Рассмотрение проектов поправок к существующим
правилам ООН, представленных GRSP

Предложение по дополнению 6 к поправкам серии 03 к Правилам № 129 ООН (усовершенствованные детские удерживающие системы)

Представлено Рабочей группой по пассивной безопасности*

**Рис. 6
Минимальное расстояние для бокового удара**

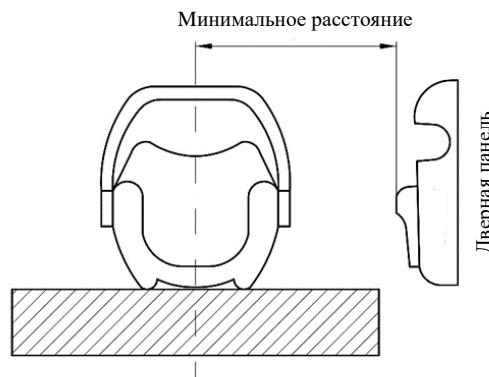
в случае каждого испытания первоначальное положение панели боковой двери, по которой производится удар, относительно стенда регулируется с учетом минимального расстояния между дверной панелью транспортного средства и центром сидячего места, как показано на рис. 6.
